Procès-verbal de contrôle d'une installation électrique en BT et TBT**NON CONFORME****Date inspection:** 04/09/2025**Inspecteur:** Roel De Boeck**Mentor:****Installateur:** -**Étiquette d'identification:**

Rue Avenue van der Meerschen
Numéro 94
Boîte
Postcode 1150
Commune SINT-PIETERS-WOLUWE
Pays Belgique

Visite de contrôle d'une ancienne installation électrique domestique d'une unité d'habitation lors de la vente sur la demande du vendeur selon (AR 08/09/2019) - RGIE Livre 1 - 8.4.2. et 8.2.1. et 4.2.4.3.

Image du tableau de repartition et de manoeuvre:

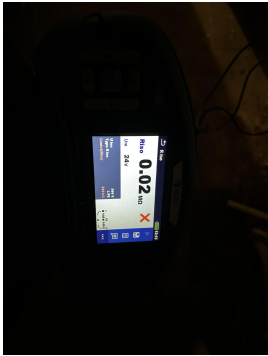
- I5.04 Le tableau de distribution n'est pas de catégorie I ou II (Livre 1 Sous-section 5.3.5.1.A.)
- I5.05 Prévoir un tableau équipé d'une paroi arrière (Livre 1 Sous-section 5.3.5.1.A.)

- I5.06 (Re)placer la porte et/ou l'écran de protection du tableau. Possibilité de contact avec des pièces nues sous tension (Livre 1 Section 5.1.4. et 5.3.5.1.A. et 4.2.2.3.)

- I5.10 Protéger correctement les pièces nues sous tension et accessibles (Livre 1 Section 5.1.4. et 4.2.2.3.)
- I5.14 La tension nominale de service n'est pas indiqué clairement sur le tableau (Livre 1 Sous-section 3.1.3.3.)

- I6.01 Le dispositif de protection à courant différentiel-résiduel au début de l'installation domestique n'est pas scellable. (Livre 1 Sous-section 4.2.4.3.)

- I7.01 Les porte-fusibles ou porte-disjoncteurs miniatures avec des broches de section inférieure à 10mm² ne sont pas équipés d'éléments de calibration. (Livre 1 Sous-section 5.3.5.5.A.)
